SERVICE INFO – INA 0042

Ulkonäöllinen muutos kiristinvarressa 534 0100 20

Tuotenumero 534 0100 20

Kuva 1: 534 0100 20 (uusi malli)

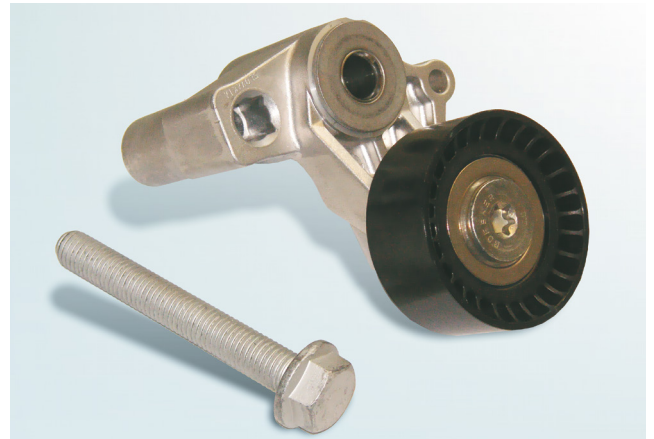
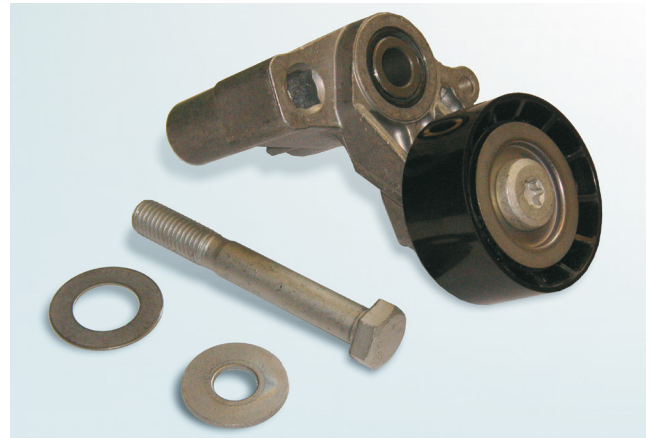
Jatkuvan tuotekehityksen vuoksi kiristinvarteen (tuotenumero INA. 534 0100 20) on tehty muutoksia. Aikaisemmin irto-osilla varustettu kiristinvarsi on korvattu uudella yhtenäisellä kokonaisuudella. Lisäksi kiinnitysruuvi on uusittu.

Uuden kiristinvarren asennuksessa tulee käyttää mukana toimitettavaa kiinnitysruuvia. Kiristysmomentteja on noudatettava!
